**RESPUESTA A LA NOTA DEIA-DEEIA-AC-0161-3110-2022  
PRIMERA INFORMACIÓN ACLARATORIA AL ESTUDIO DE IMPACTO  
AMBIENTAL CATEGORÍA I**

**PROYECTO:  
“DISEÑO, SUMINISTRO, CONSTRUCCIÓN Y FINANCIAMIENTO  
DE PUENTES MODULARES PARA EL PROGRESO-REGIÓN No.4.  
DARIÉN-RÍO CHUCUNAQUE”**

**UBICACIÓN:  
Corregimiento de Metetí y Santa Fé, Distrito de Pinogana y Santa Fé,  
Provincia de Darién**

**PROMOTOR:  
MINISTERIO DE OBRAS PÚBLICAS**

**Anexo 2. Planos de los perfiles de corte y de relleno**

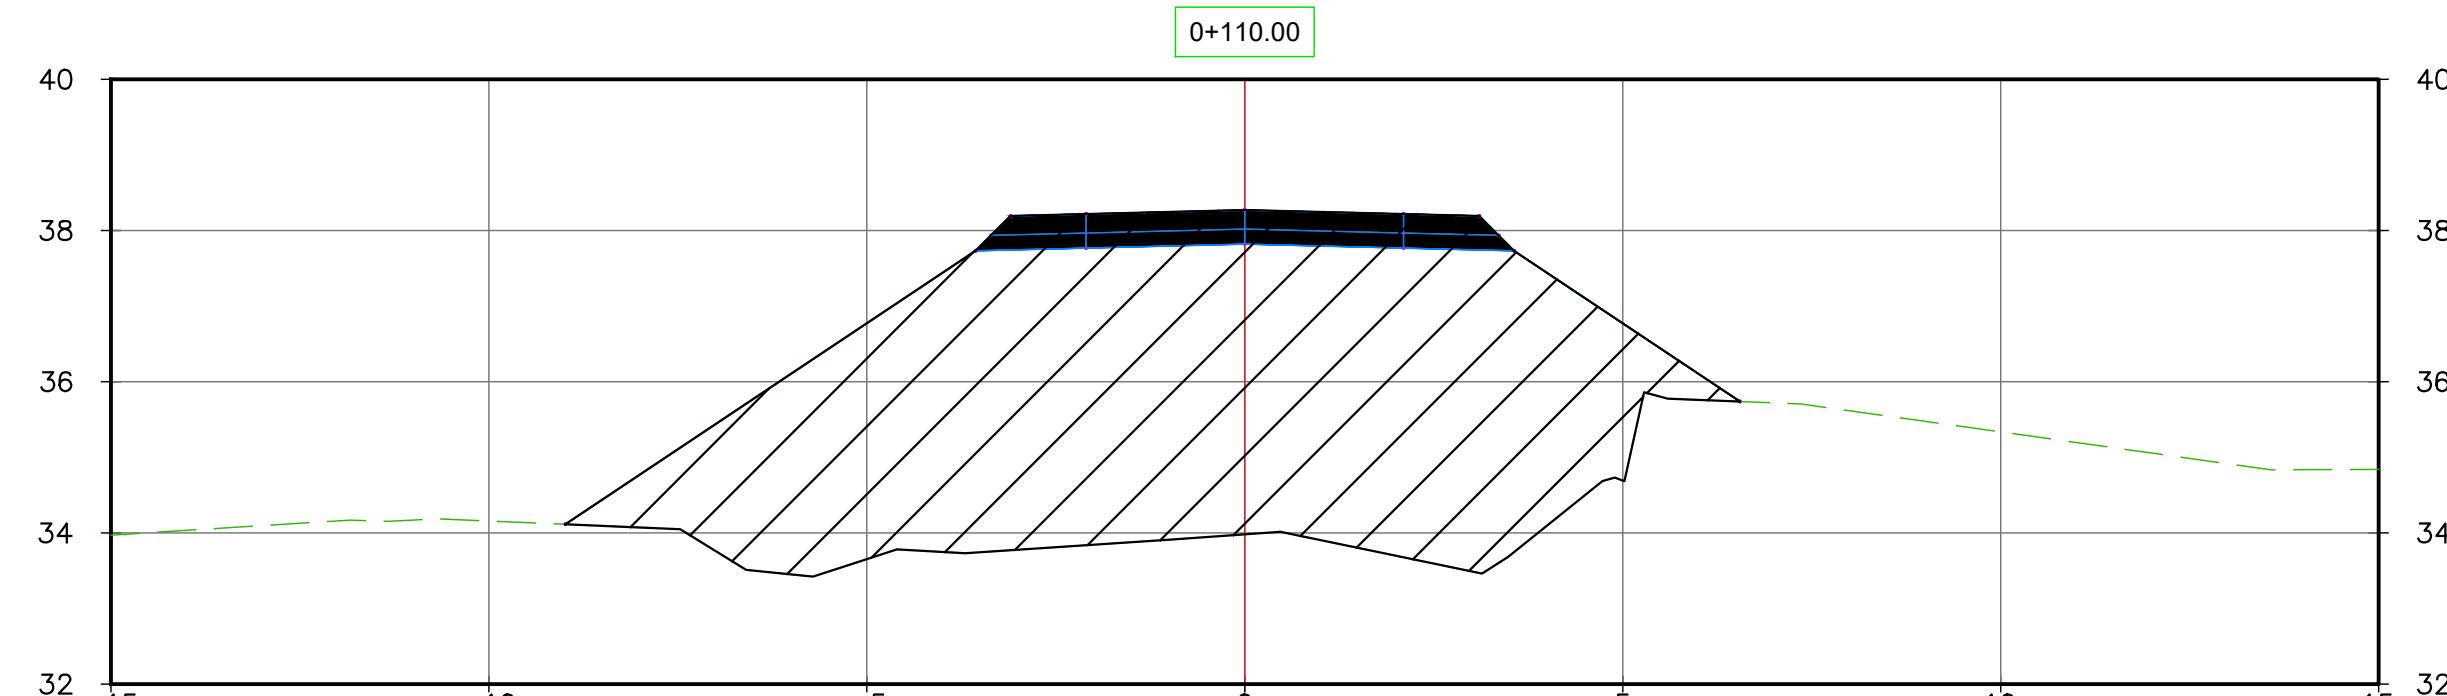
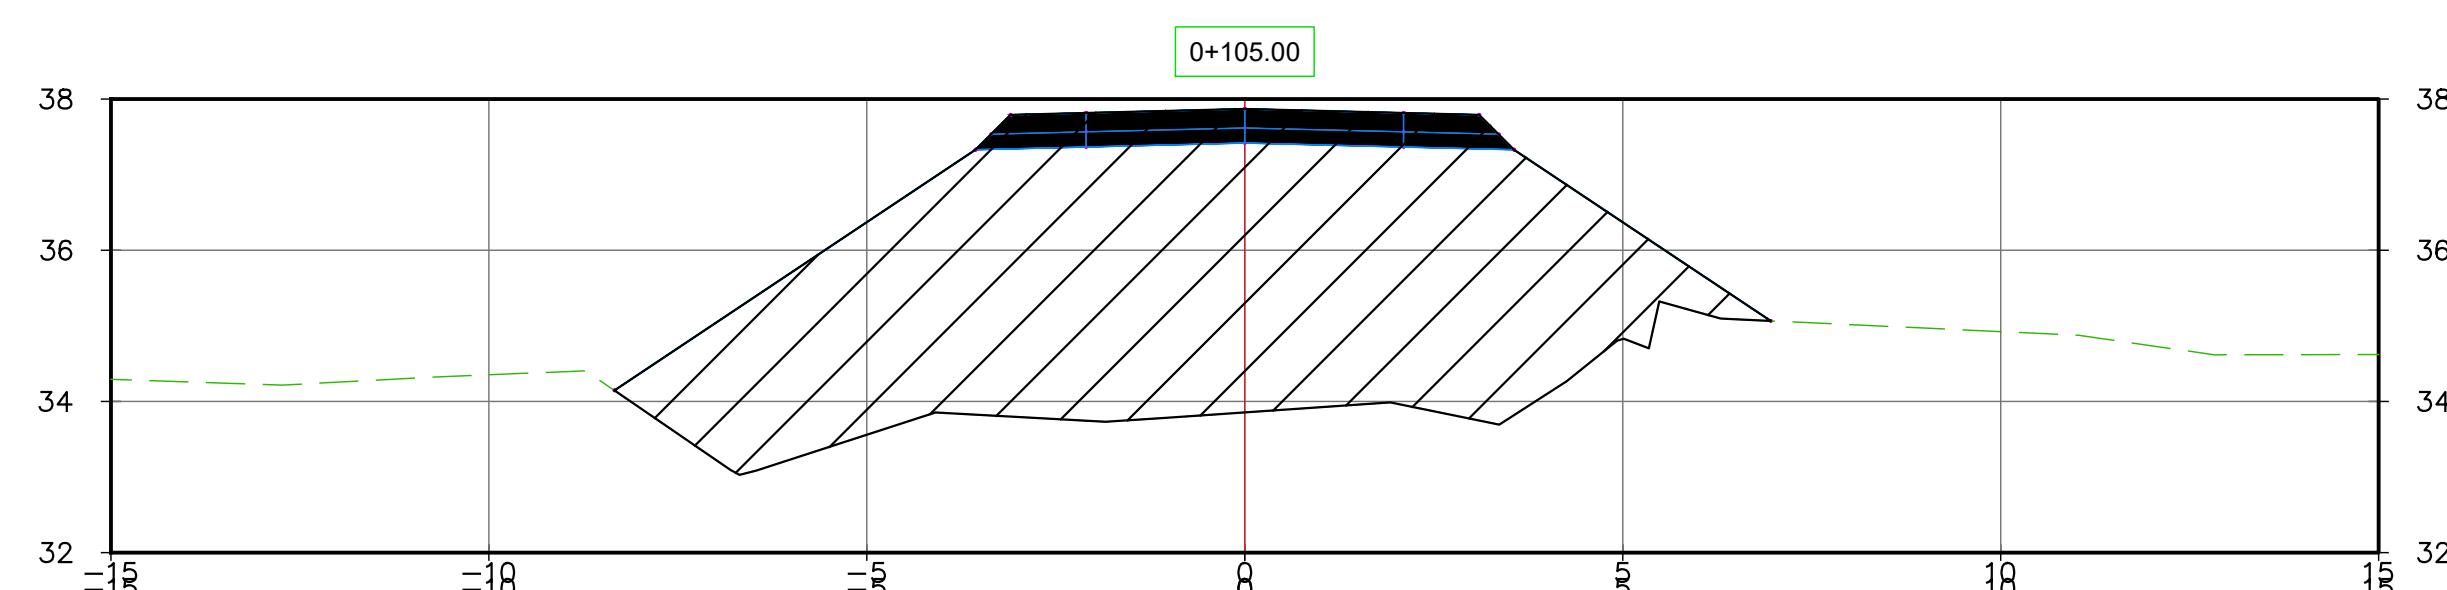
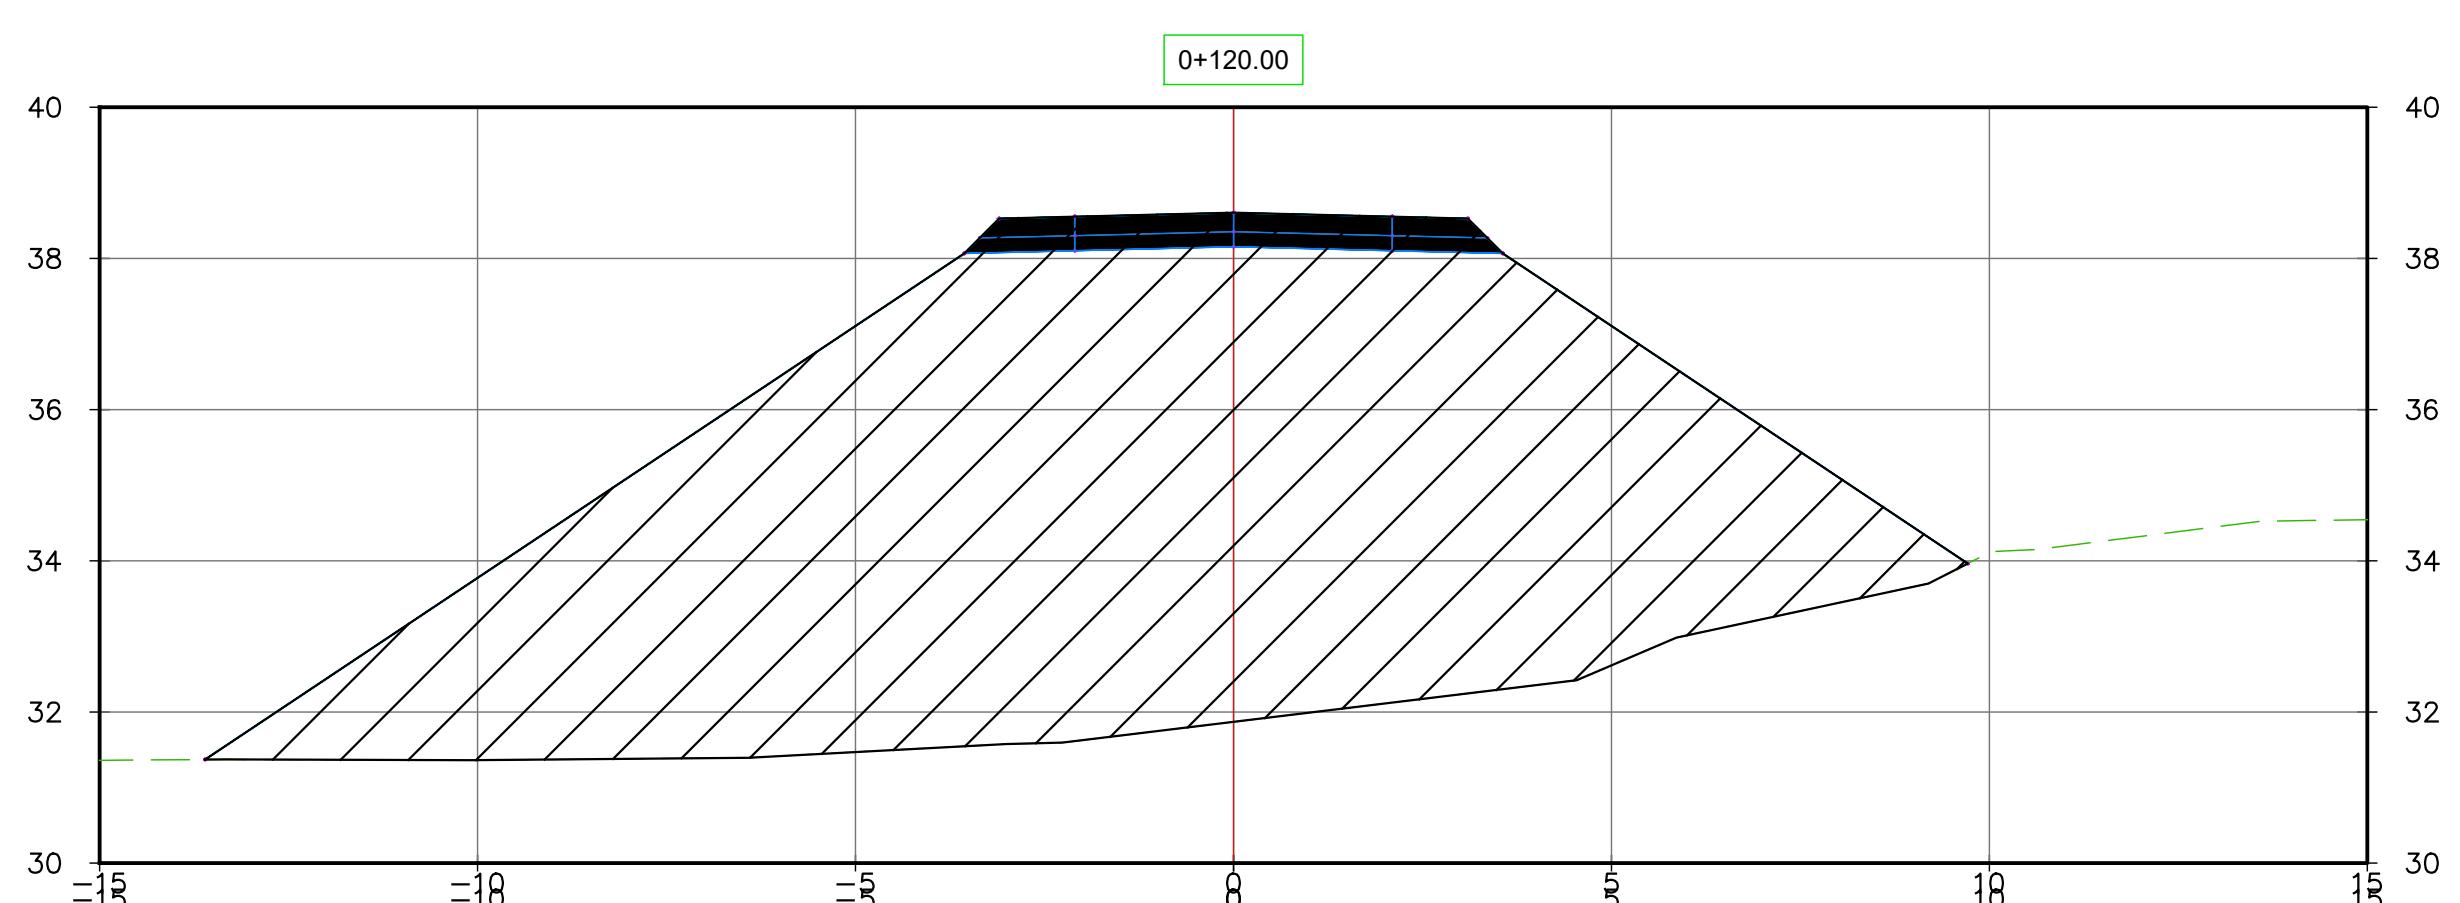
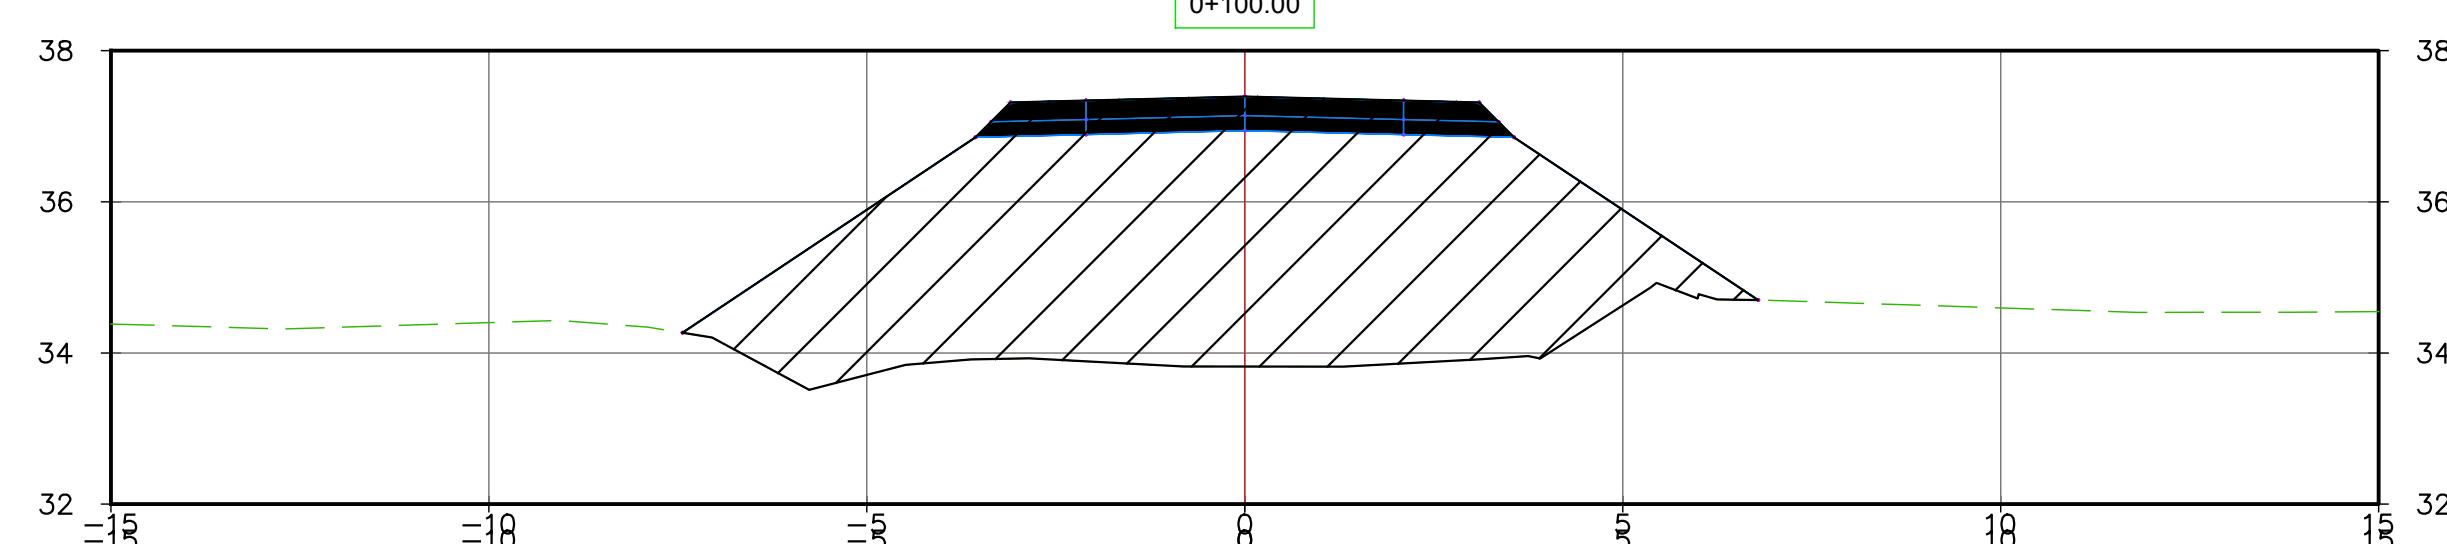
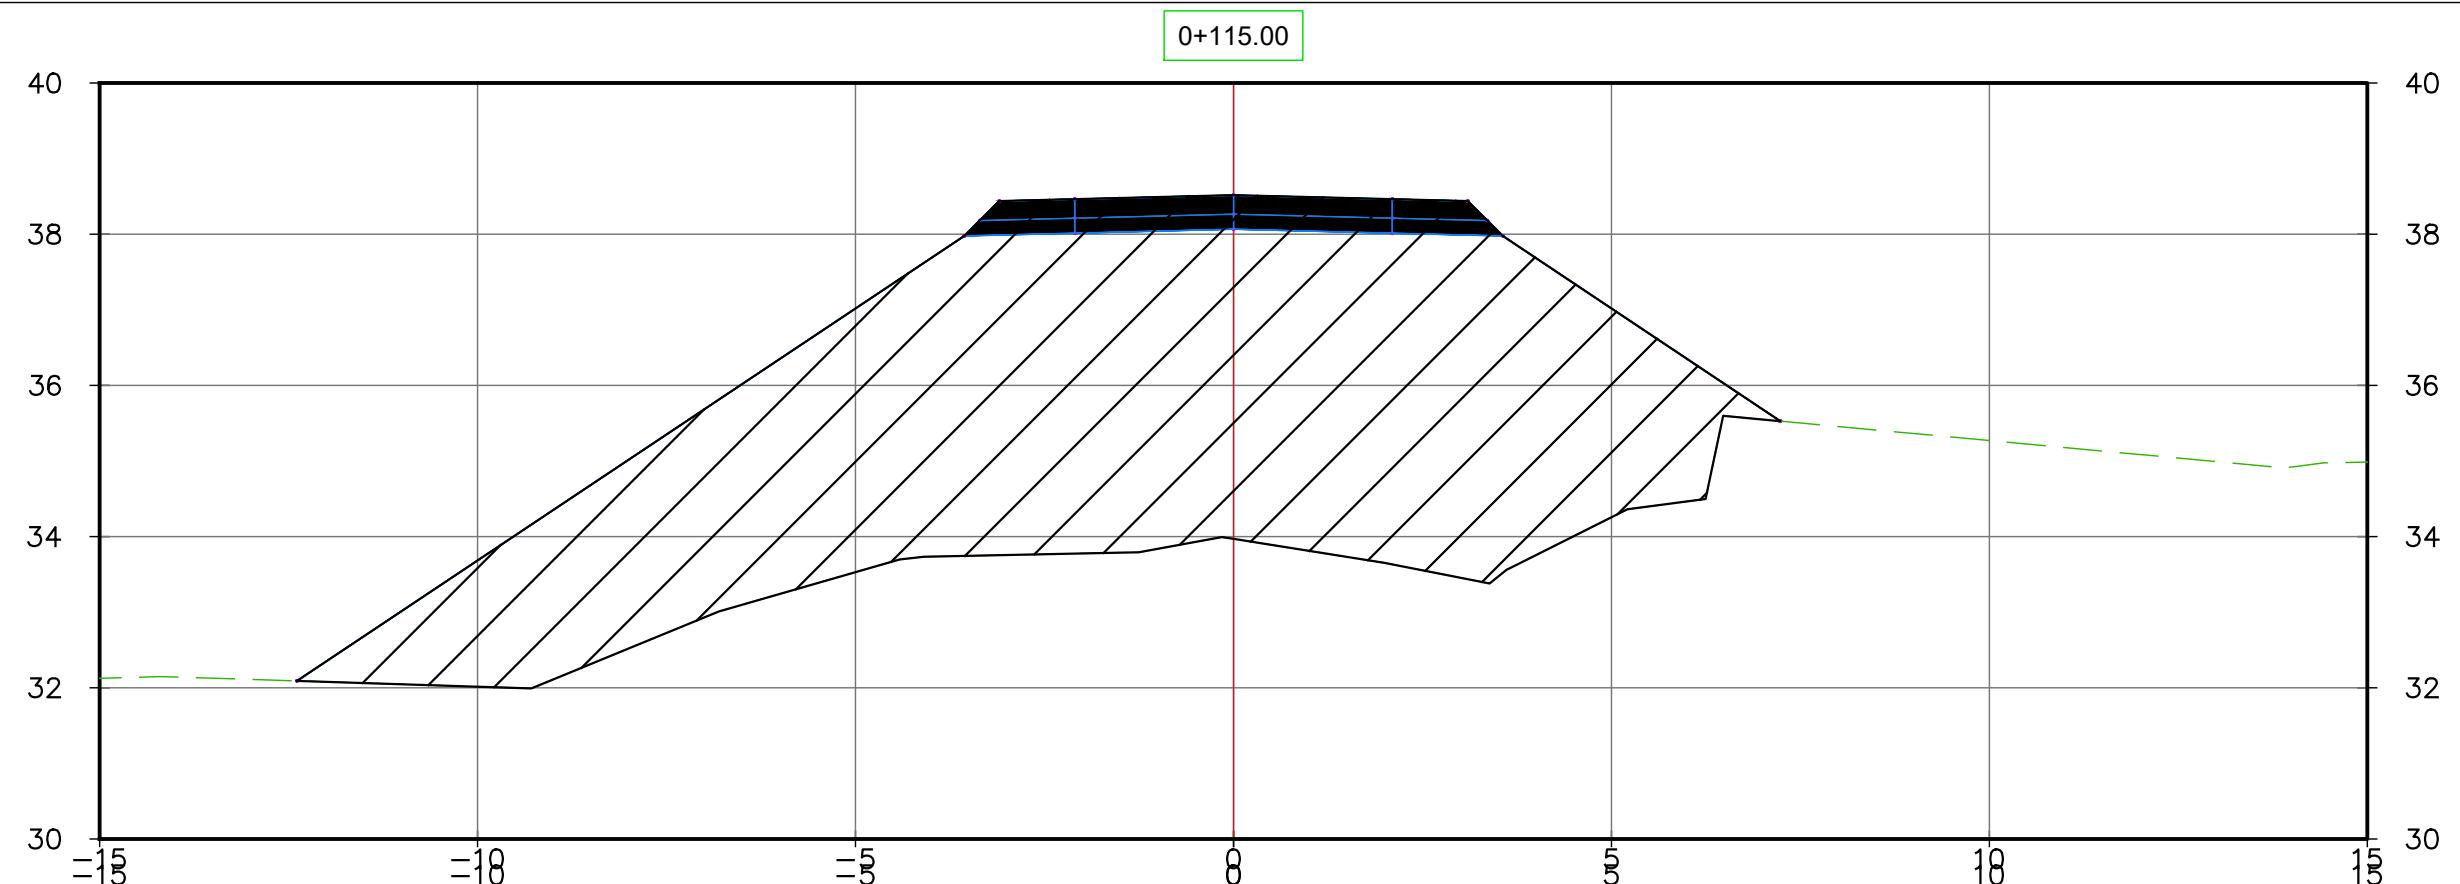
3. En el punto 5.5 Infraestructura a desarrollar y equipo a utilizar, Tabla 4 Desglose de actividades del proyecto, pág. 29, se indica, “Excavación no clasificada (corte) 172.00 m<sup>3</sup>, relleno 737.00 m<sup>3</sup>, limpieza de cauce 900 m<sup>2</sup>”. En el punto 5.2 Ubicación geográfica, incluyendo mapa en escala 1:50,000 y coordenadas UTM, pág. 17 del EsIA, se presentan las coordenadas del proyecto y superficie de 7,982.79 m<sup>2</sup>. Por lo que se solicita:
- a. Presentar planos de los perfiles de corte y relleno donde se establezca: el volumen de movimiento de tierra a generar en el proyecto y volumen de material de relleno e indicar los niveles seguros de terracería.

- a. En el Anexo 2, se presentan los planos de los perfiles de corte y de relleno que se establecerán dentro de la huella del proyecto, cuyo volumen estimado de movimiento de tierra a generar es de 0 m<sup>3</sup> y se contempla un volumen estimado de material de relleno de 2,052.46 m<sup>3</sup>. Los niveles seguros de terracería se determinan a través del estudio hidrológico mediante el Método de Análisis de Crecidas Máximas para un periodo de retorno de 100 años (parámetro establecido por el MOP en el pliego de cargos del proyecto, específicamente para la construcción de puentes). El Nivel de Aguas Máximas Extraordinarias, también conocido como N.A.M.E., representa el nivel de agua que pudiese alcanzar dicha fuente hídrica determinado en el estudio hidrológico bajo el parámetro en mención. El N.A.M.E. se ve reflejado en el plano perfil en la vista de perfil longitudinal del puente, en el Anexo 8 del EsIA (página 198) cuyo valor es de 36.00 m.
